## PRAÇA COMPOSITOR MAURO DUARTE Botafogo

O presente documento tem por objetivo responder à demanda encaminhada à Associação dos Moradores e Amigos de Botafogo (AMAB) através do Gabinete do Vereador Eliomar Coelho, no sentido de levantar junto à Associação sugestões para a melhoria do espaço da Praça Compositor Mauro Duarte. A fim de melhor explicitar as propostas da AMAB, estas se encontram apontadas a seguir sobre fotos do local, assinalando as intervenções almejadas.

### 2- Proteção da área do *play-ground* com cerca metálica e portão.

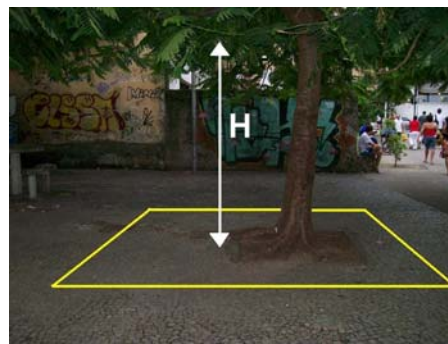
Tal medida visa proteger a área de permanência de crianças do movimento de motos e veículos de entrega que cruzam a praça, assim como do livre acesso de animais ao *play-ground*.

### 6- Tratamento da fachada Oeste da praça com:

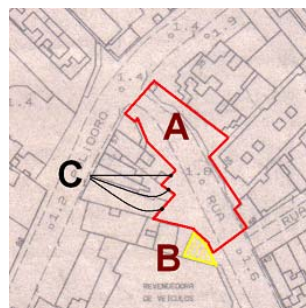
- a eliminação de cantos mortos;
- o aproveitamento/transformação de empenas cegas<sup>1</sup>;
- o resgate de área que originalmente pertencia à praça.

- A. área atual da praça.  
B. fração a ser incorporada à praça<sup>2</sup>.  
C. empenas cegas sujeitas a tratamento.

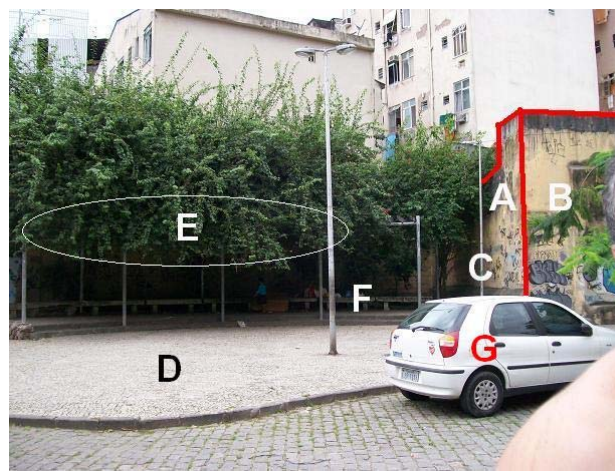
- A. Fração a ser incorporada à praça.
- B. Canto morto ocupado por um caramanchão. Funciona como dormitório e sanitário de população de rua.
- C. Canto com empena cega exposta (vide foto ao lado)

Setor da praça ocupado por dois conjuntos de mesa e bancos. Sugere-se o tratamento das empenas cegas com painéis artísticos (pintura sobre parede) em alusão ao Compositor Mauro Duarte.

- A. e B. Tratamento artístico das empenas cegas.
- C. Realocação do poste de iluminação, a fim de evitar a facilitação de acesso de ladrões às lojas comerciais limítrofes à praça.
- D. Restauração do piso em pedra portuguesa.
- E. Poda da parte inferior da vegetação do caramanchão.
- F. Restauração dos bancos em concreto.
- G. Eliminação do estacionamento na área de manobra.

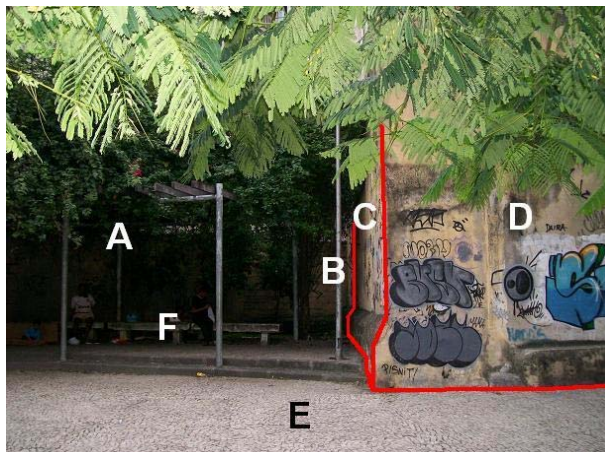
- A. Incremento da iluminação sob a vegetação do caramanchão.
- B. Realocação do poste de iluminação a fim de evitar a facilitação de acesso de ladrões às lojas comerciais limítrofes à praça.
- C. e D. Tratamento artístico das empenas cegas.
- E. Restauração do piso em pedra portuguesa.
- F. Restauração dos bancos em concreto.
